Zeitschrift: Schweizerische Bauzeitung
Herausgeber: Verlags-AG der akademischen technischen Vereine
Band: 67/68 (1916)
Heft: 2

Ideen-Wettbewerb für einen Bebauungsplan Bahnhofquai bis Zähringerstrasse in Zürich.

Urteil des Preisgerichtes.

^{1.} Rang (ohne Preis) Entwurf Nr. 4 „Doppelgiebel“. — Arch. Ed. Hess in Zürich, Mitarbeiter Alb. Rieder aus Basel in Berlin, z. Z. in Zürich. — Lageplan 1 : 2500.

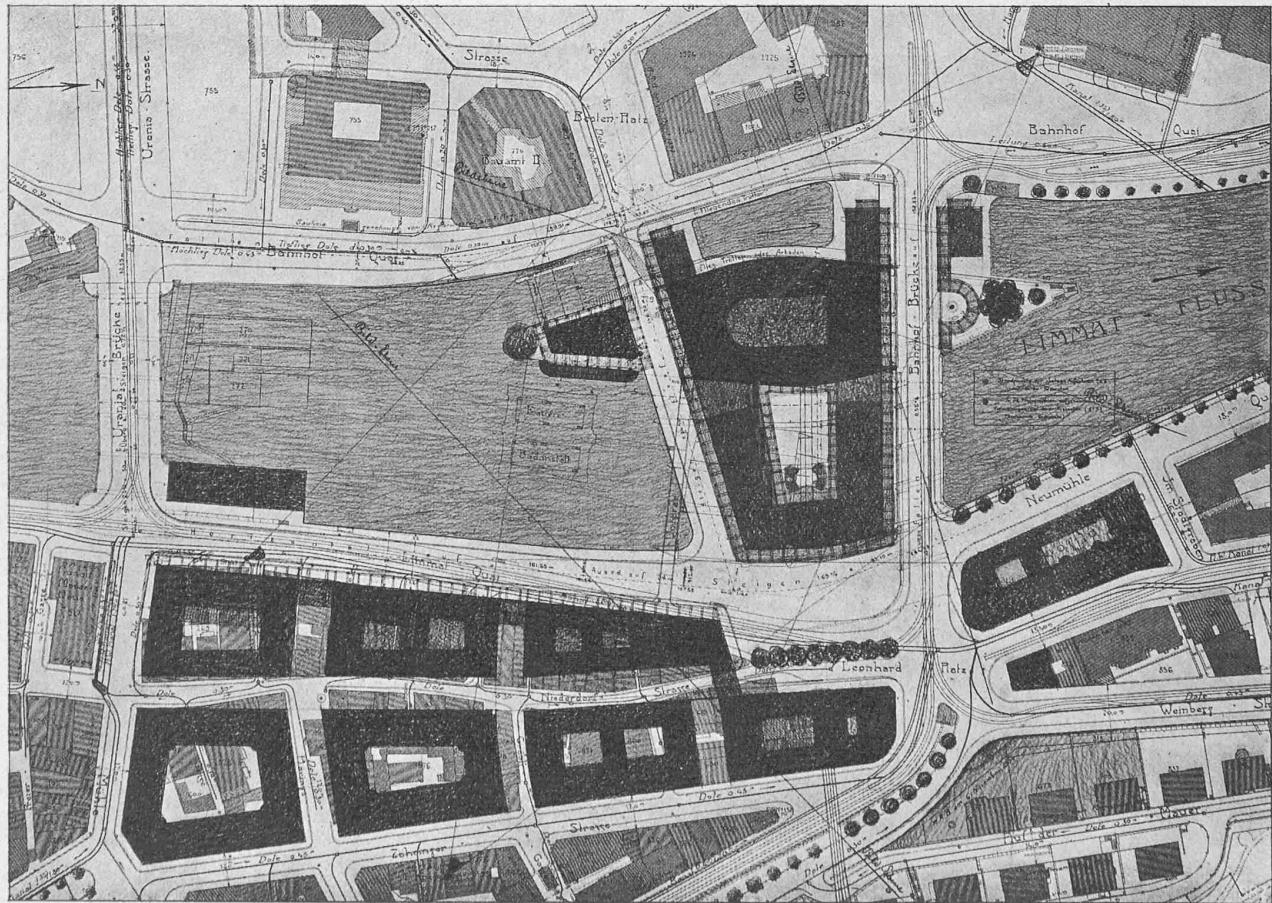
Nr. 4, *Doppelgiebel*. Die Baulinien des Niederdorfquartieres sind sorgfältig und im Sinne einer schriftweisen Neuüberbauung angelegt. Der Kopfbau zwischen Zähringer- und Niederdorfstrasse ist dagegen ungünstig in den Leonhardplatz vorgeschoben; das Projekt einer neuen Seilbahnstation mit Unterbindung des Hirschengrabens erscheint unannehmbar. Die Anlage der Hochbauten des Papierwerdes und seiner unmittelbaren Umgebung in der Art, dass das Warenhaus durch zwei zum Flusslauf quer gestellte, hochragende Giebel sich ausspricht, die niedrigen Anbauten diese Querstellung aufnehmen und eine eigentliche Brücken- und Stauwehrüberbauung darstellen, gibt den schwer zu definierenden Charakter der ganzen Aufgabe glücklich wieder. Namentlich verschaffen die 15 m hohen Zwischenbauten den beidseitigen Uferbauten, wie auch den flussabwärts aufragenden Häusermassen eine günstige Verbindung und Basis. Die Flügel am Krafthaus sind indessen wegen der Verbauung des Durchblickes unerwünscht. Ferner ist auszusetzen, dass die Bauten in den Grundrisse allzu summarisch und unzulänglich dargestellt sind. Beim Warenhaus fehlen z. B. die notwendigen Aussentreppen, ferner die Darstellung der Eingangspartien. Der Wasserhof dürfte die beabsichtigte Wirkung nicht erreichen, da die Führungsmauern der Wehranlage nicht unterdrückt werden dürfen. Anderseits ist die für das Warenhaus vorgeschlagene Warenzufahrt beachtenswert. Die architektonische Durchbildung zeigt in Einzelheiten grosse Schwächen; so sind die pavillonartigen Aufbauten über den Arkaden des Warenhauses unschön. Auch das Versetzen der Fenster in den Giebeln des letzteren ist gesucht. Die arkadenartigen Aufbauten über den niedrigen Zwischenbauten sind reine Kulissenarchitektur. Der Vorschlag für die Fassadengestaltung am Limmatquai ist dagegen sympathisch. Im ganzen ist das Projekt als wirtschaftlich günstige Lösung zu bezeichnen.

I. Rang (II. Preis) Entwurf Nr. 16 „Brückenkopf“. — Architekten Bischoff & Weideli in Zürich. — Lageplan 1 : 2500.

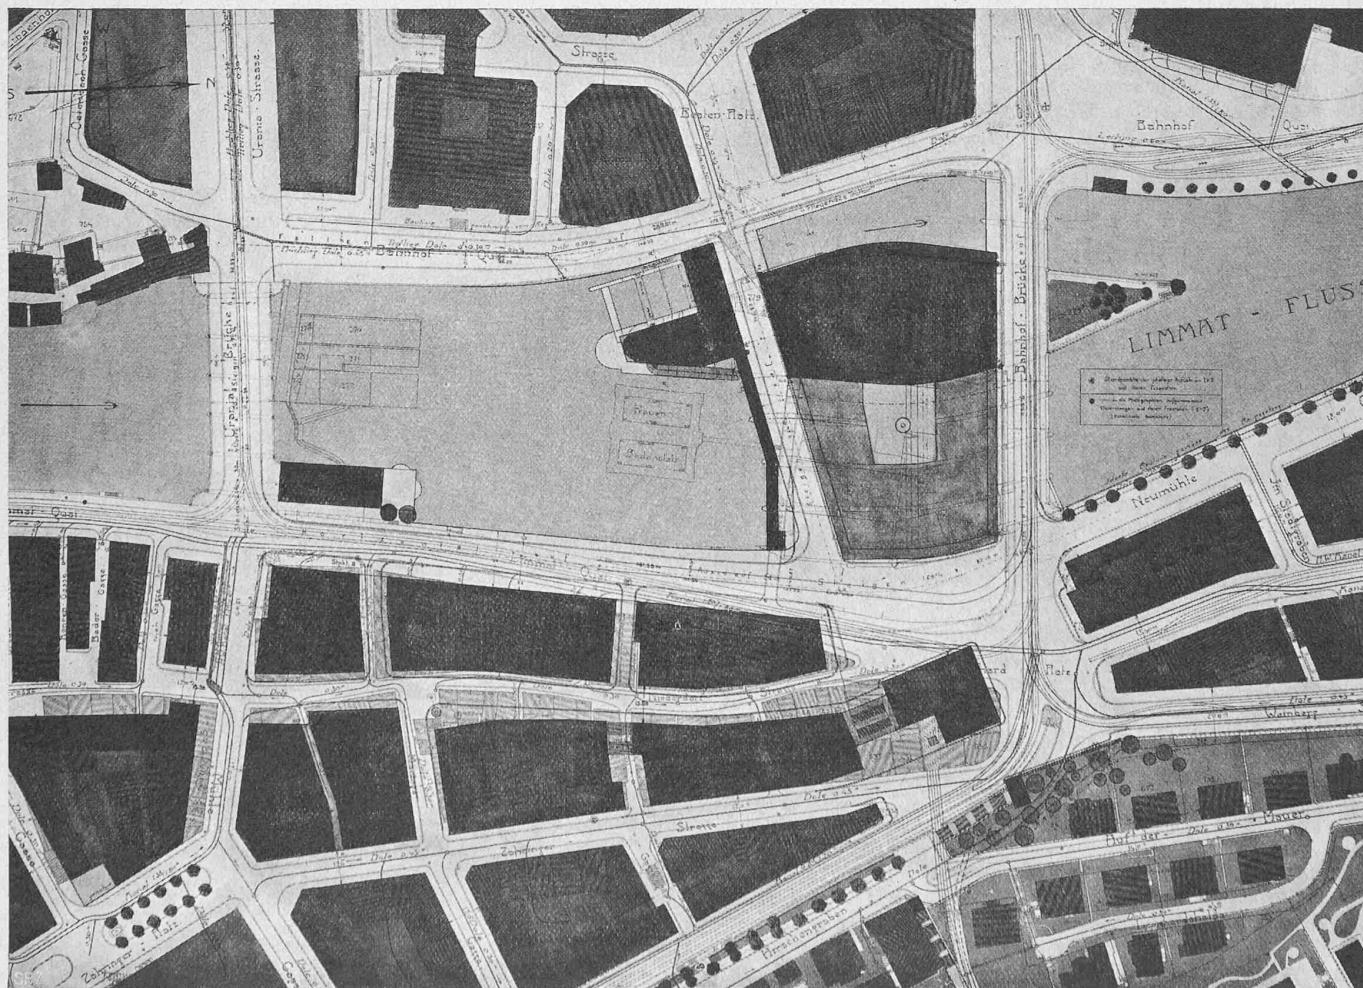
Nr. 16, *Brückenkopf*. Die Blockeinteilung am rechten Limmatufer ist hart und wenig erfreulich. Die Wehranlage ist gut disponiert. Die Gesamtdisposition der Limmateinbauten ist klar. Warenhaus und Limmatüberbauung sind in günstige Kontrastwirkung gebracht; der Entwurf wird dadurch zum besten Repräsentanten der vielen ähnlichen Lösungen. Die entstehende Baugruppe besitzt grossen Reiz, die Gefahr einer desorientierenden Wirkung im Stadtbild ist jedoch nicht vollständig beseitigt. Das Warenhaus kommt in Höhe und Masse den Amthausbauten sehr nahe und seine insuläre Lage ist flussabwärts gesehen nicht erkennbar. Die gegen das Programm verstossenden Ausbauten gegen den Bahnhofquai und der Versuch,

vom Bahnhof her einen Brücken-Zugang zu schaffen, sind wenig glücklich. Dagegen zeigt der von niedern Bauten umschlossene Hof eine günstigere Haltung. Der Warenhausgrundriss ist klar und wirtschaftlich; ebenso die Grundrissdisposition der niedrigen Bauten. Die im Uebermass vorgesehnen Arkaden stellen allerdings die Wirtschaftlichkeit der Bauten in Frage. Die Architektur der Ueberbauung des Papierwerdes führt das System des Warenhauses straff und klar durch, während diejenige der übrigen Bauteile eine etwas verschwommene Durchbildung zeigt. Die Einkleidung des Krafthaus in eine Säulenarkade ist befremdend und unzweckmäßig.
